NOTICE DE SÉCURITÉ/NOTIFICATION

Sujet :	Système de positionnement du patient ExacTrac 6.0 : Affichage de radiographies reconstruites numériquement (DRR) potentiellement incorrectes pour la correction et le contrôle par radiographies.
Référence produit :	ExacTrac versions 6.0.0 à 6.0.5 (Versions 6.0.0, 6.0.1, 6.0.2, 6.0.3, 6.0.4, 6.0.5)
Date de la notification :	20 juillet 2015
Émetteur de la notification :	Markus Hofmann, responsable de la matériovigilance
Numéro de réf. Brainlab :	CAPA-20150713-001446
Propos :	Modification du dispositif ; conseil sur l'utilisation du dispositif.

Figure 1. Fusion radiographique - fusion basée sur les structures osseuses avec la DRR pour déterminer la correction par rapport à la position souhaitée du patient

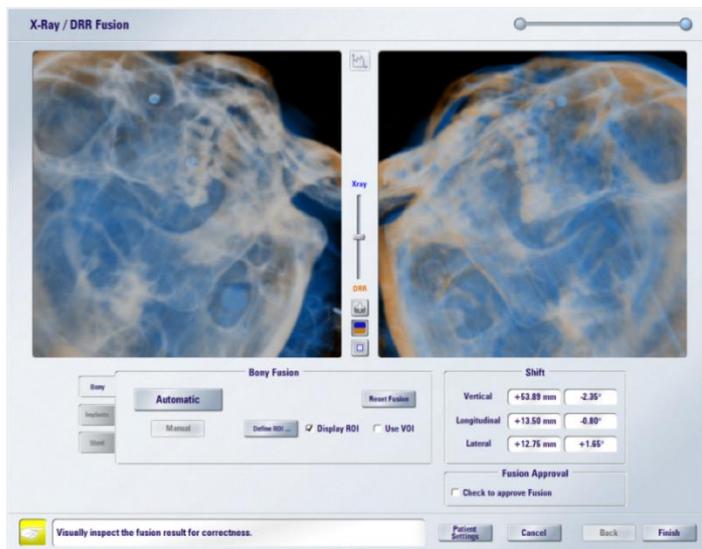
La DRR apparaît superposée à une radiographie, cette dernière représentant la position actuelle du patient. Une correction de position est calculée par fusion de la radiographie et de la DRR. Cette correction doit être appliquée par déplacement de la table et du module Robotics Tilt afin de positionner correctement le patient dans le faisceau d'irradiation (voir la figure 1). La fusion de la DRR d'un autre patient avec la radiographie du patient allongé sur la table de traitement peut occasionner une correction incorrecte.

L'opérateur doit absolument vérifier la fusion de façon rigoureuse. Toutefois, compte tenu des indications de traitement similaires pour de futurs patients, la possibilité que la DRR incorrecte ne correspondant pas à la radiographie en cours correcte ne soit pas immédiatement remarquée par l'opérateur ne peut pas être complètement exclue.

Conformément à la procédure d'usage, vérifiez toujours que les DRR correctes pour le patient en cours sont affichées dans ExacTrac et qu'une fusion précise avec les radiographies est possible pour le positionnement du patient.

Si des DRR incorrectes sont affichées, quittez puis redémarrez le logiciel ExacTrac.
